# XG-1808 電源回路の一部改修について

1.0 版 2013 年 1 月 29 日

対象製品 : REV1.0 基板 XG-1808 回路図 Rev1.0~2.0

図1 電源部回路部 改修内容

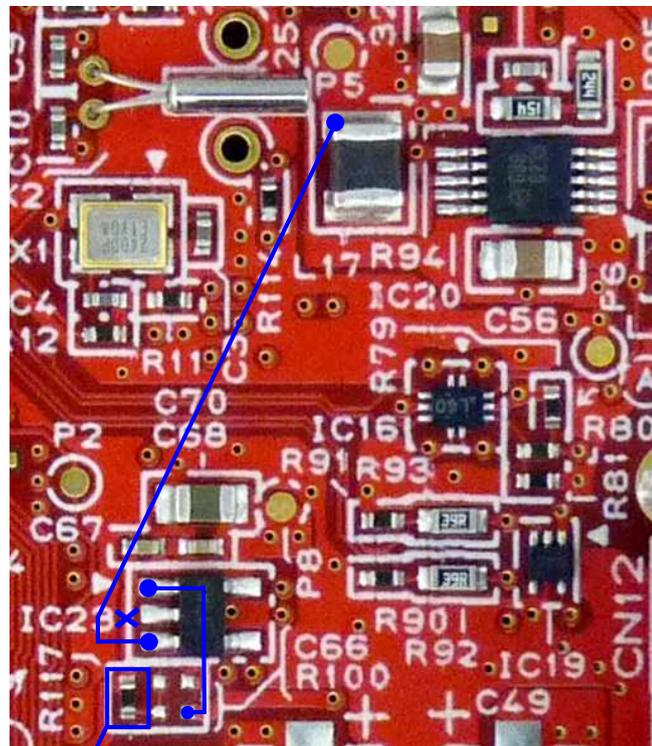
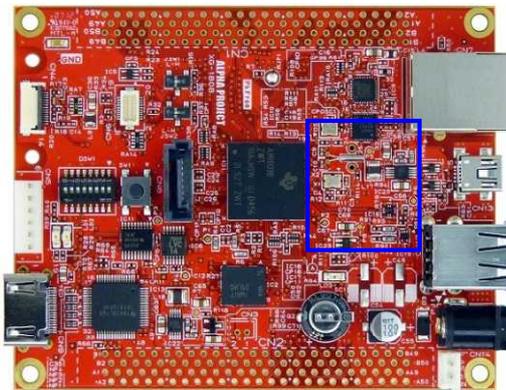
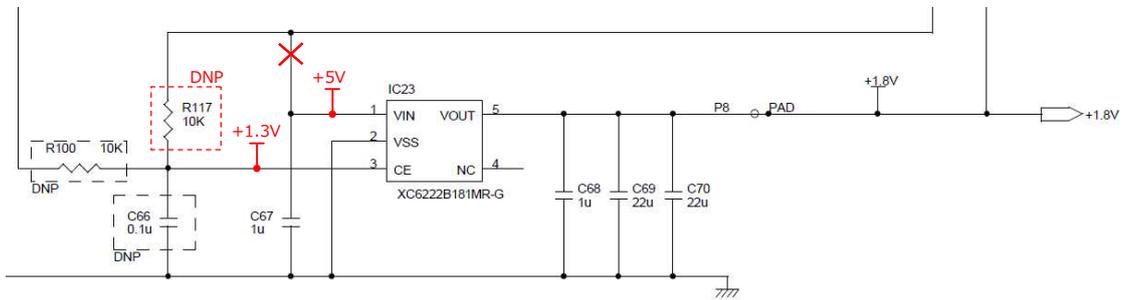
XG-1808 に無線 LAN モジュール、LCD、SD カード、USB メモリなど複数のデバイスを同時接続した状態で、電源を投入した場合、スイッチングレギュレータの過電流保護回路(IC22 XC9223B082AR max1.2A) が働き、正常に電源が立ち上がらない場合があります。

突入電流を緩和する対策として、電源回路を一部改修します。

REV1.0 基板は、パターンカットおよびジャンパー線に追加にて対応させていただきます。

R117 未実装に変更

- ジャンパ配線
- ✕ パターンカット
